IKARUS C42: Anlenkplatte Seitenruder

alle IKARUS C42 bis Seriennummer 9701-6022, Januar 1997

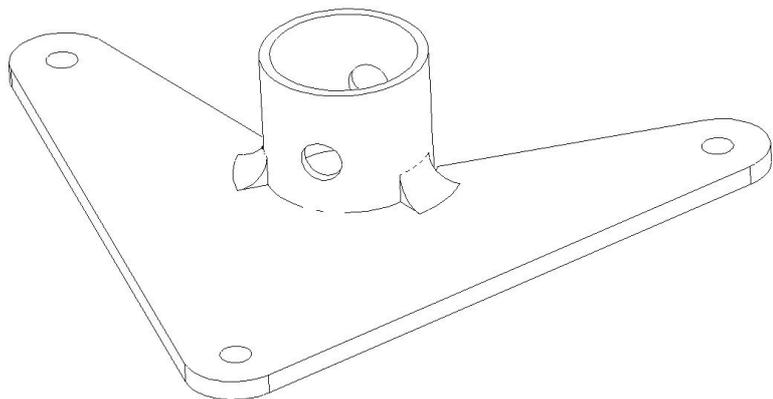
Bei der Nachprüfung einer C42 wurde ein Anriss an einer der oberen Schweißnähte des Anlenkhebels am Seitenruder festgestellt.

Kontrolle der Schweißnähte der Anlenkplatte auf Rissbildung gemäß nachfolgender Arbeitsanweisung

Schweißnähte an Ober- und Unterseite auf Rissbildung überprüfen

Bei Rissbildung ist das entsprechende Bauteil vor dem nächsten Start auszutauschen.
